O súťaži
TRENČÍN – MESTO NA RIEKE
Jednoznačný úspech, alebo premrhaná príležitosť?
VÍŤAZNÝ NÁVRH – ROZBOR – 12. časť

V tomto pokračovaní sa ešte raz pozriem vo väčšom detaile na posuny objektov pri Auparku. Len tento jeden výkres. Pre zopakovanie.

Detaily posunov.

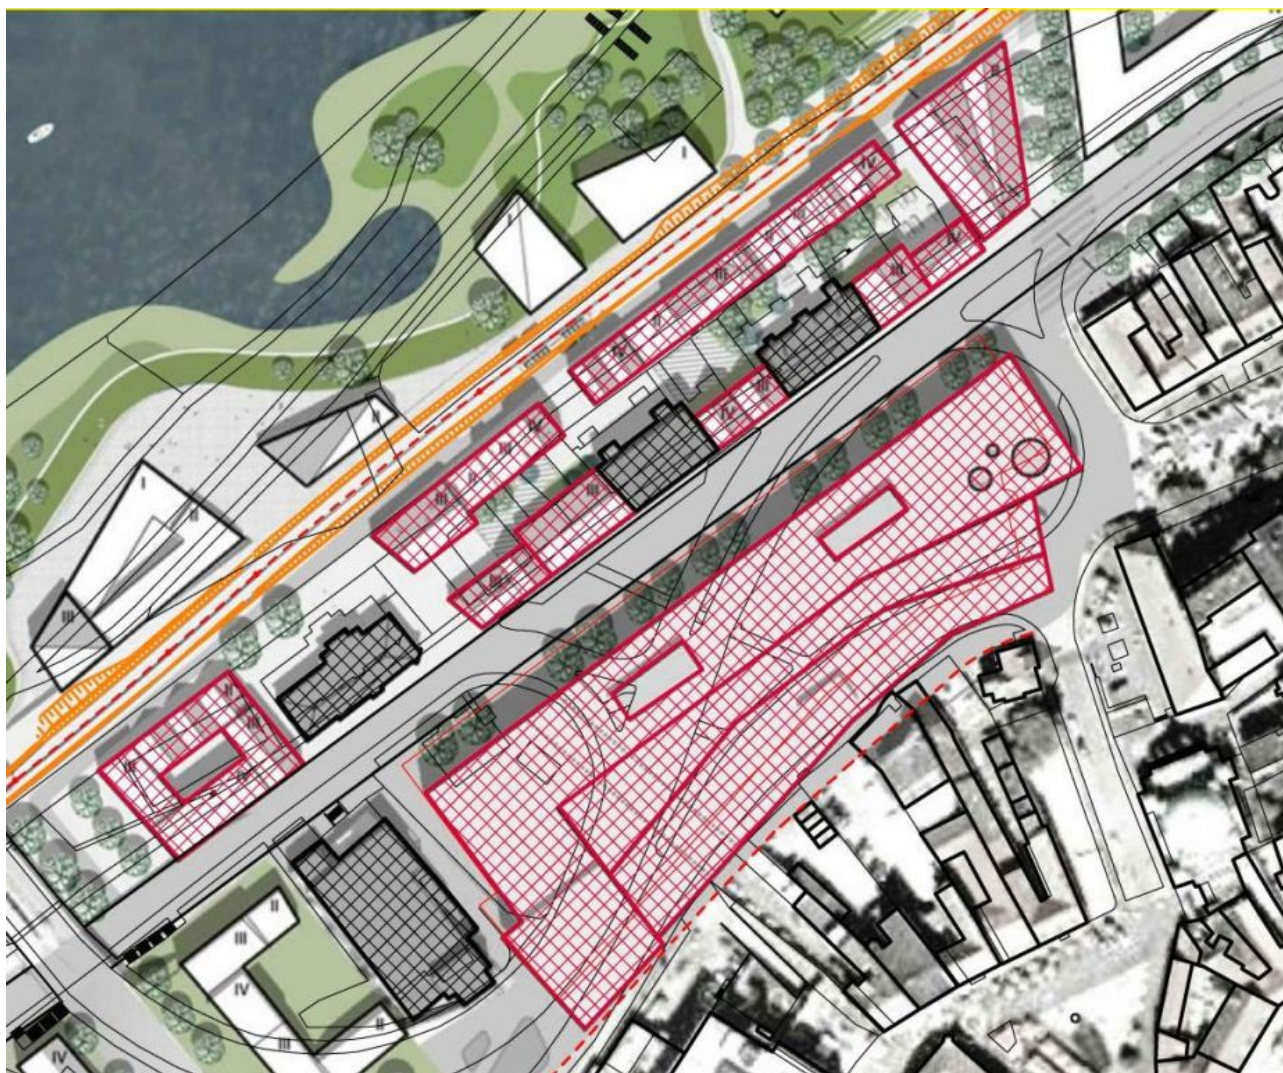
V tomto zväčšení sú dobre čitateľné všetky posuny ako aj kolízie posunutého Auparku s budovami za ním. Ako vidno, prejazd za Auparkom prakticky nie je možný pre nedostatok priestoru.

Je pre mňa dosť nepochopiteľné, že takýto návrh mohol vôbec prejsť prvým kolom posudzovania, nie to ešte vyhrať. Aj ideová súťaž by mala mať svoje pravidlá a neprekročiteľné hranice. Manipulácia s podkladmi je pre mňa jednou z nich.
